TABELLA DELLE AUTORIZZAZIONI O ATTI COMUNQUE DENOMINATI PER L'APPROVAZIONE DELLA VARIANTE PROGETTUALE IN FASE DI ESECUZIONE LAVORI AL PROGETTO DEFINITIVO APPROVATO CON DETERMINAZIONE ATERSIR N.47/2023 IN COMUNE DI RIMINI (RN)

Oggetto: Istanza di approvazione della variante progettuale in fase di esecuzione lavori al progetto definitivo autorizzato con Determinazione ATERSIR 47/2023 "PSBO - Realizzazione dei sistemi impiantistici a servizio delle fosse Colonnella 1, Colonnella 2 e Rodella" – Istanza di approvazione dei nuovi Quadri Economici, suddivisi per Stralcio I e Stralcio II. Conferenza di servizi decisoria ex art. 14, c.2, legge n. 241/1990 - Forma simultanea modalità sincrona – Trasmissione del verbale della prima seduta del giorno 21/04/2026 e indizione seduta conclusiva per il giorno 08/05/2026.

Istanza di approvazione della variante al progetto definitivo Autorizzato con Determinazione ATERSIR 47/23 “PSBO - Realizzazione dei sistemi impiantistici a servizio delle fosse Colonnella 1, Colonnella 2 e Rodella”

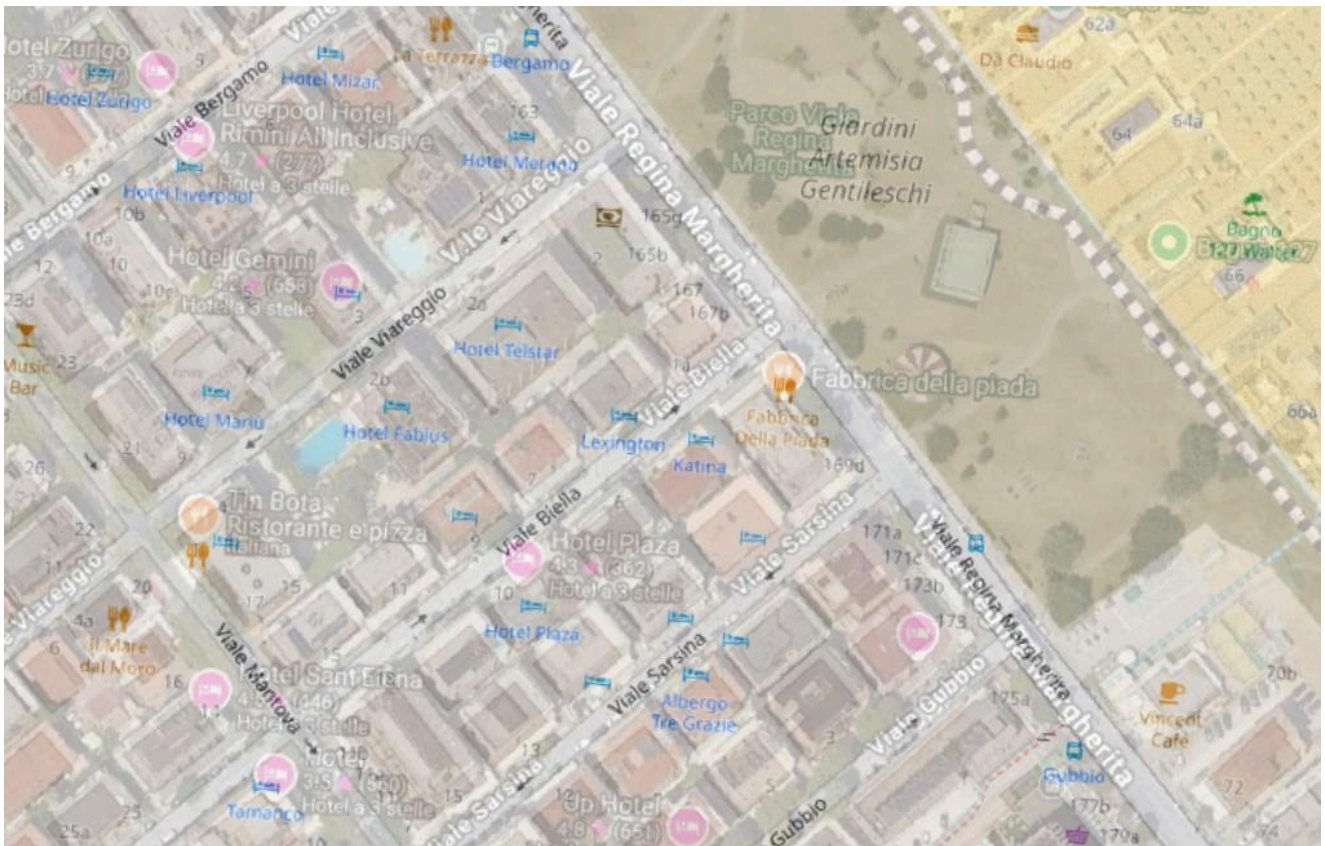
Si segnala la presenza di n.l cavi da 144 F.O. di proprietà Lepida posato in parte in infrastruttura di pubblica illuminazione (tratto verde Via Firenze) e in parte in monotubo da 50 mm in infrastruttura realizzata con tecnica no dig (tratto verde e azzurro) di proprietà Lepida.

COMUNE DI RIMINI
PLANIMETRIA DI MASSIMA ATTENZIONE AI FINI DELLA SICUREZZA

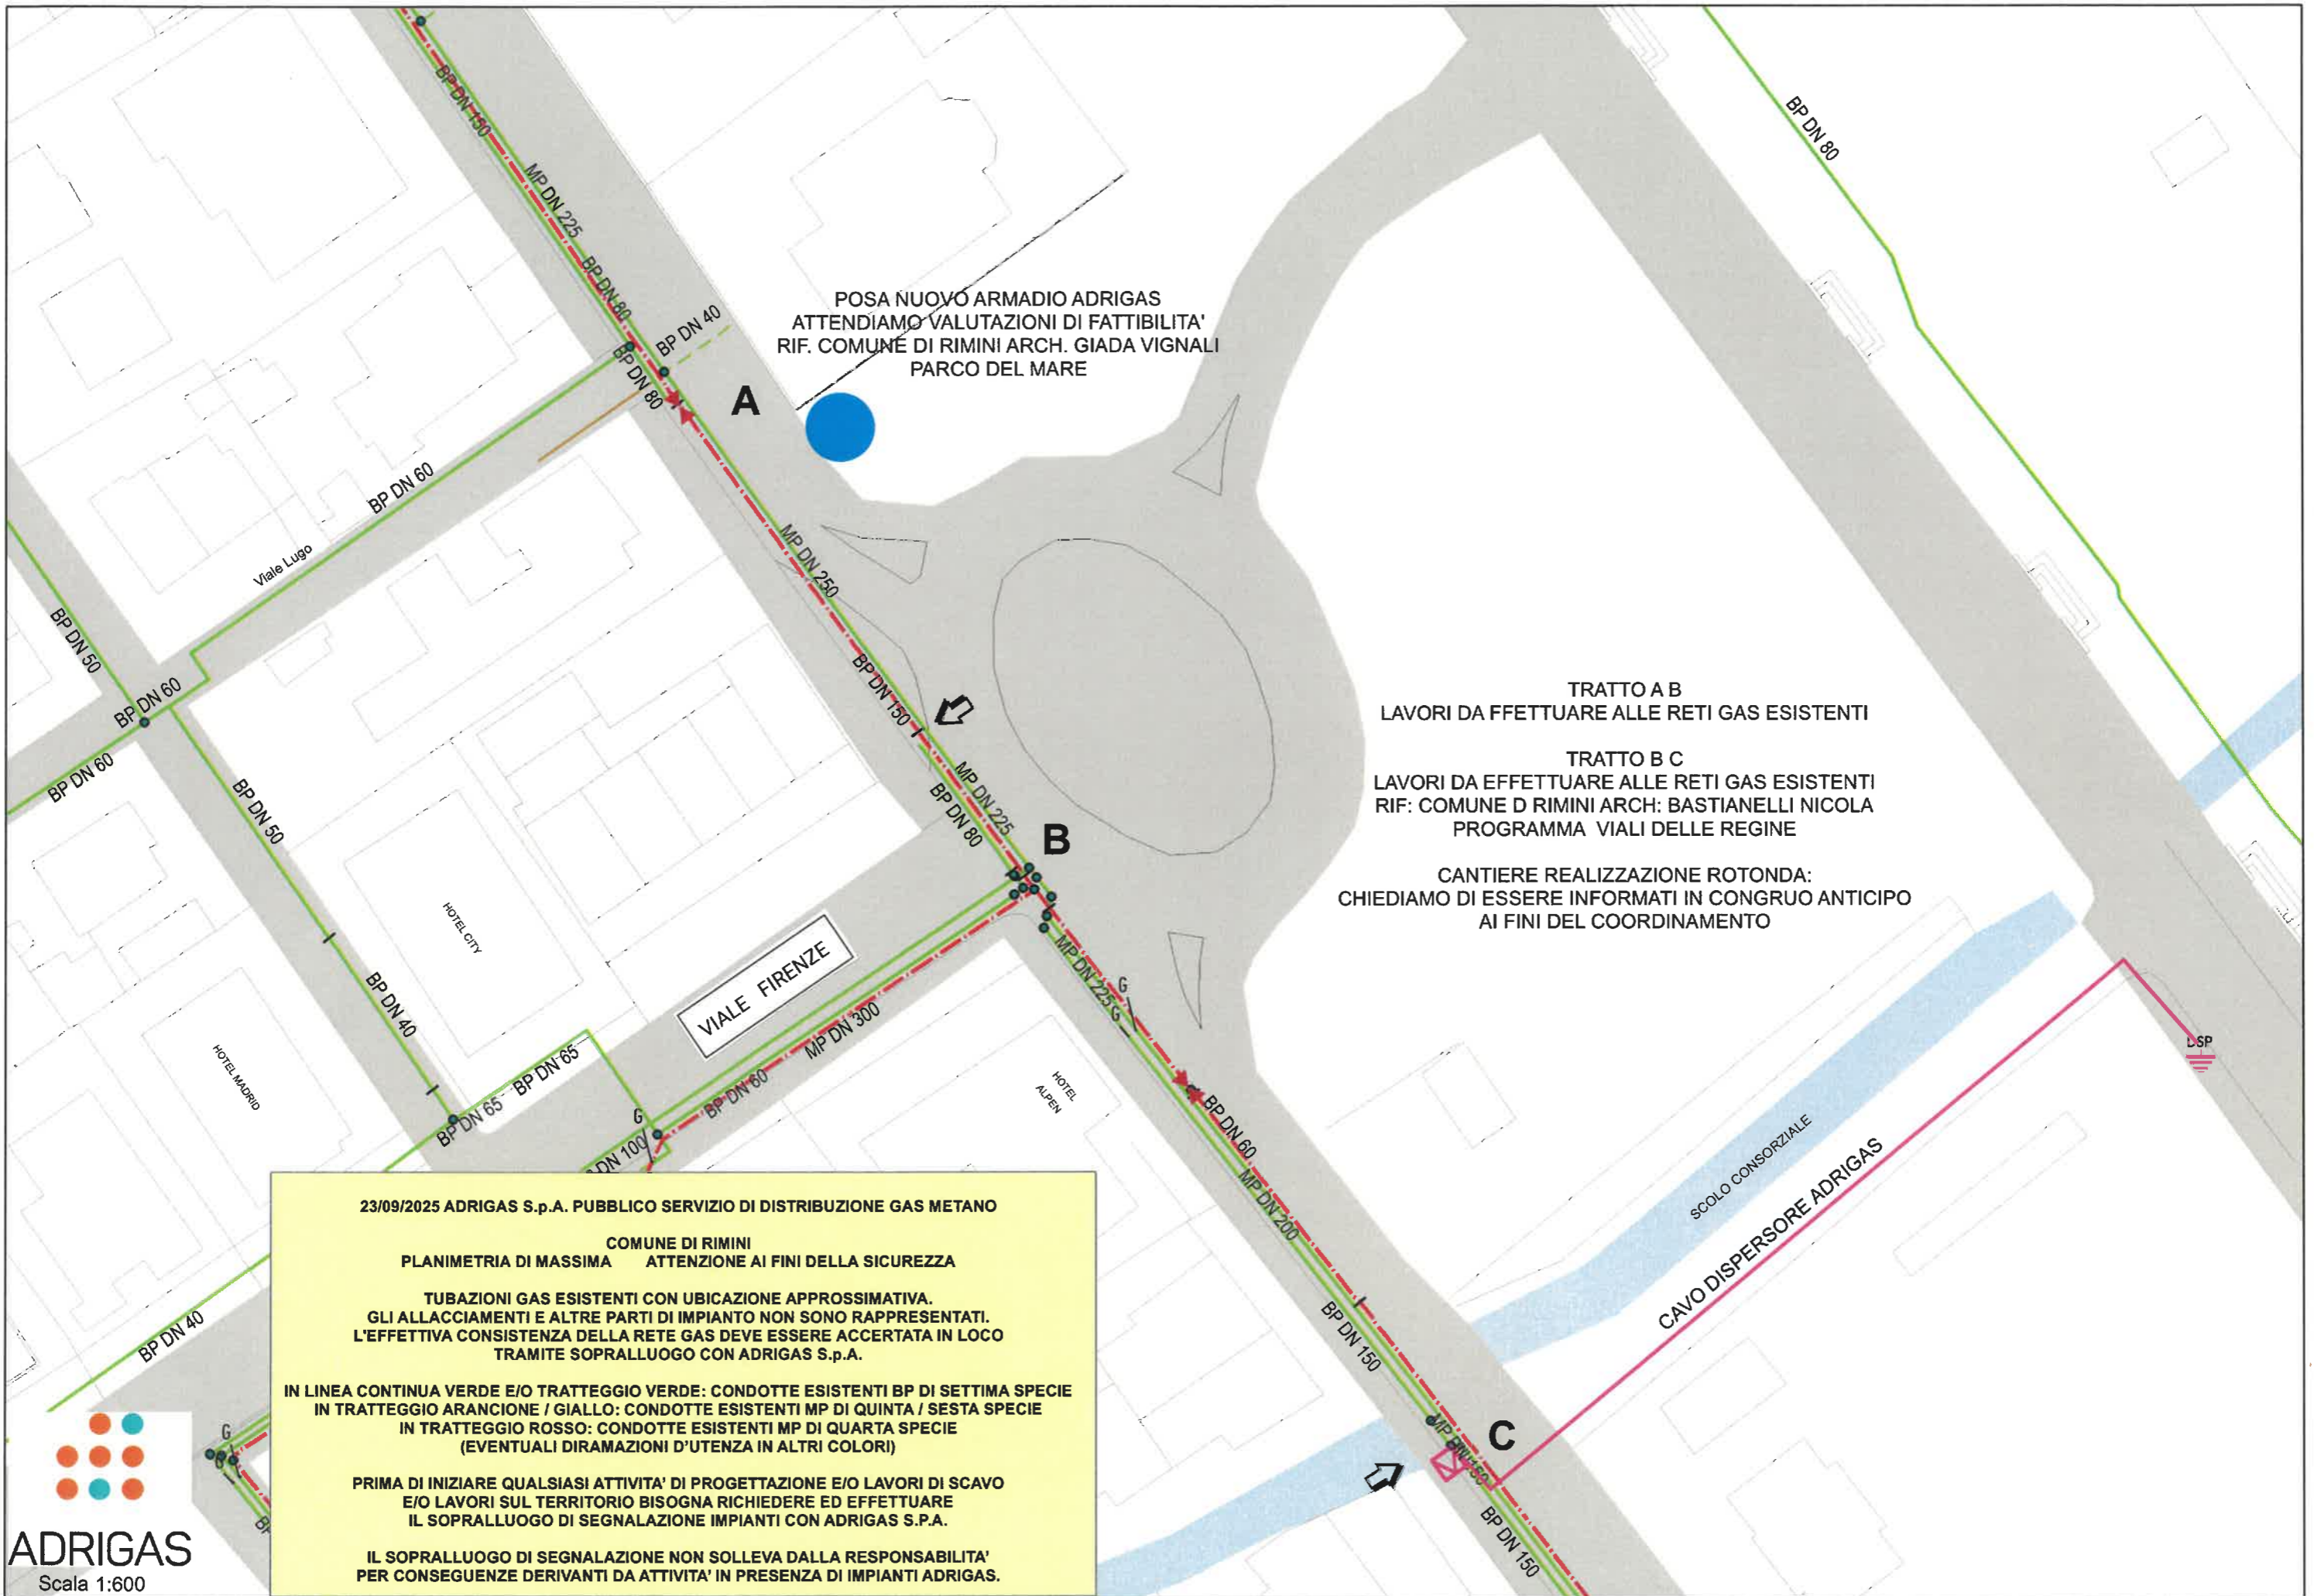
POSA NUOVO ARMADIO ADRIGAS
ATTENDIAMO VALUTAZIONI DI FATTIBILITA'
RIF. COMUNE DI RIMINI ARCH. GIADA VIGNALI
PARCO DEL MARE

TRATTO A B
LAVORI DA EFFETTUARE ALLE RETI GAS ESISTENTI

TRATTO B C
LAVORI DA EFFETTUARE ALLE RETI GAS ESISTENTI
RIF: COMUNE D RIMINI ARCH: BASTIANELLI NICOLA
PROGRAMMA VIALI DELLE REGINE

CANTIERE REALIZZAZIONE ROTONDA:
CHIEDIAMO DI ESSERE INFORMATI IN CONGRUO ANTICIPO
AI FINI DEL COORDINAMENTO
